工程指示 / 要求簡箋 ENGINEER INSTRUCTIONS(E.I.)

工程指示編號:	EI- 6805	修改版本:	A
	HK-2297		
工程編號:	J 853	工程名稱:	延坪道 (第2期)
收件人:	Maggie Lok	發件人:	Joe Chan
工程項目:	PMU 廠用玻璃修改	日期:	1 / 10 / 2023

內容: 修改 A: GL6a-001 & GL6a-002.
之 Low-e 膜闊度做 2550 闊.

工程号	J853	制图	J.L.	16/06/23	物料号	详见玻璃BM表						
地盘	香港延坪路	复核	-	-	图号	J853-PMU-GL6a-001						
版本	1	采用	工厂	√	名称	玻璃加工图	批准	-	数量	-		
日期	10/08	颜色	-	-	材料	GL6a:10 HS+12AS+15T IGU	单件面积(㎡)	-	长度	-	宽度	-

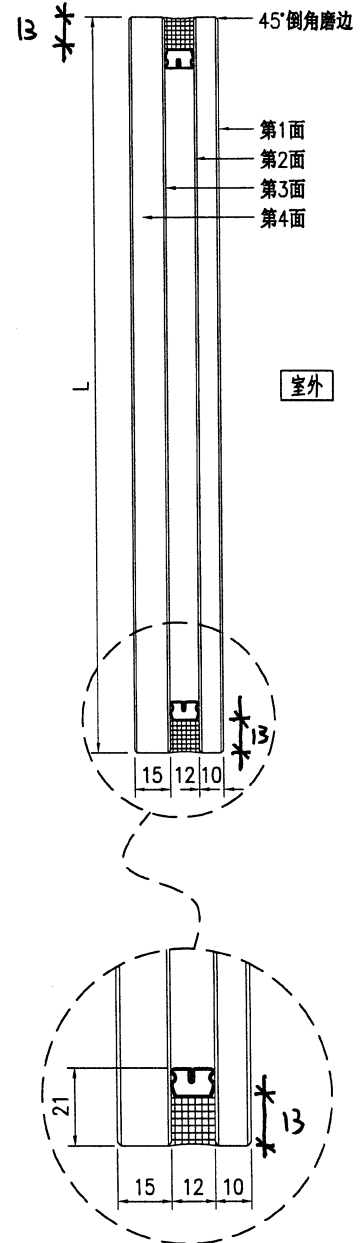
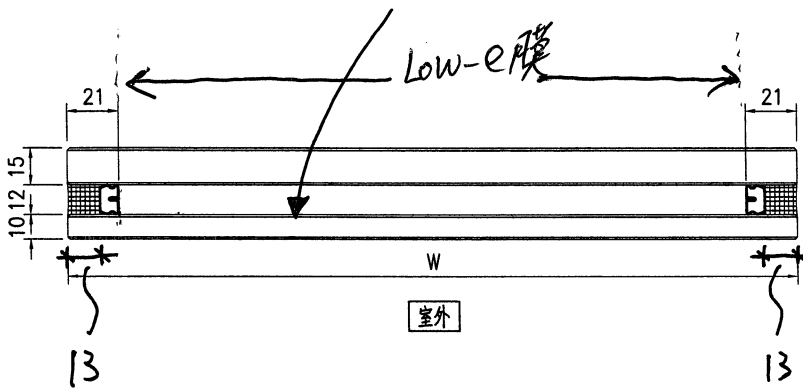
此面之 Low-e 膜做 2550 阔
